# Fiat Punto199 Perte de liquide de refroidissement

Fiche technique	
Fabricant	Fiat
Modèle de véhicule	Punto 199
Moteur	1.2i /1.4i 8 soupapes
Année de fabrication	2012 - 2019
Symptôme	Perte de liquide de refroidissement

Durite de liquide de refroidissement sur le radiateur

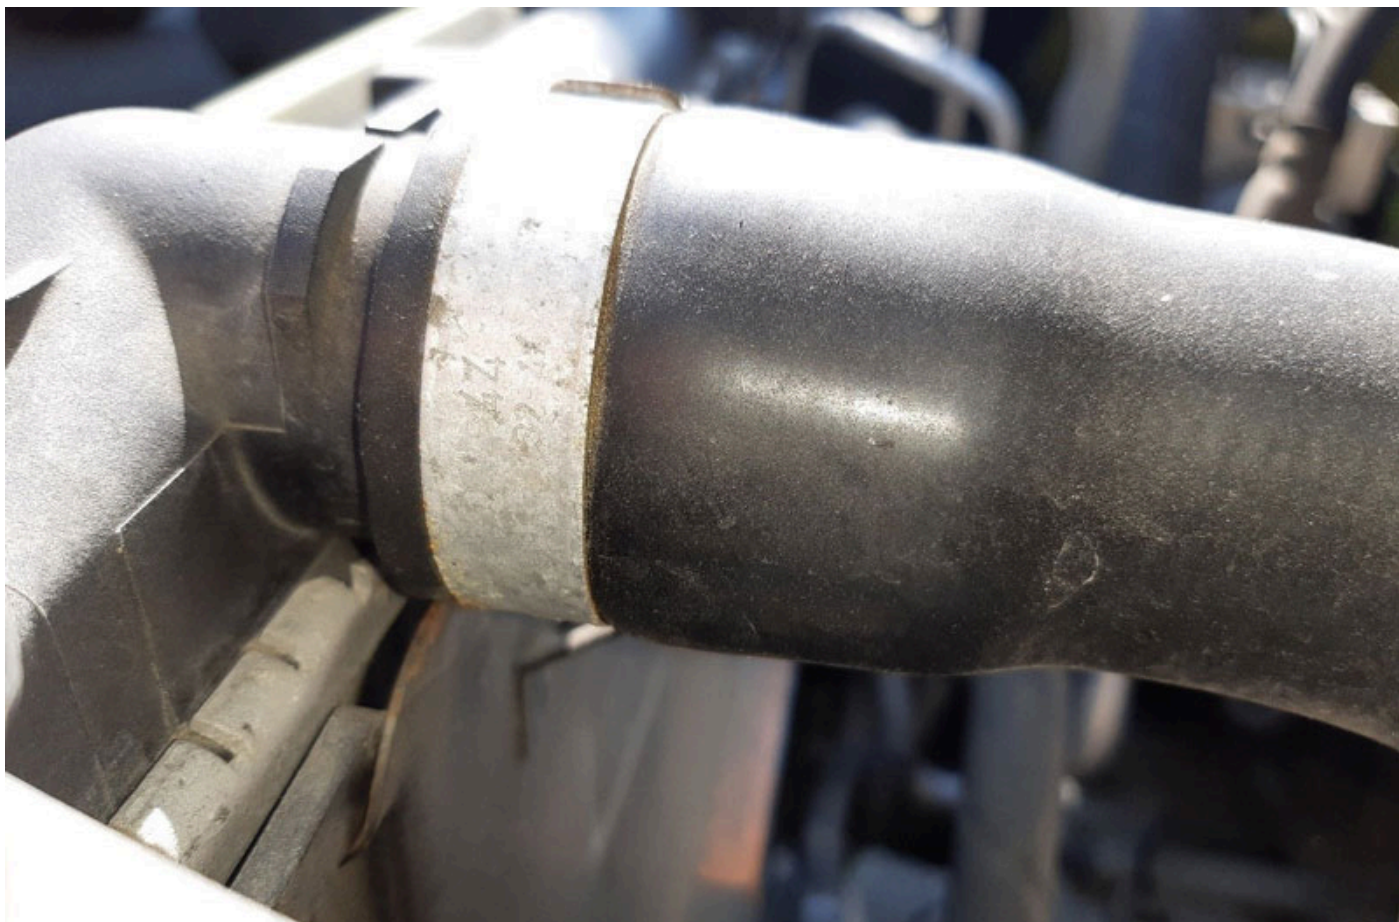
En cas de perte de liquide de refroidissement dans les véhicules susmentionnés, prêtez une attention particulière à la durite de liquide de refroidissement supérieure du radiateur.

Si une fuite est détectée à cet endroit, la durite peut être remplacée par une version modifiée (55703225).

Après la réparation, le fabricant préconise le [remplissage du système de refroidissement](#), la [purge du système de refroidissement](#) et le contrôle d'étanchéité.
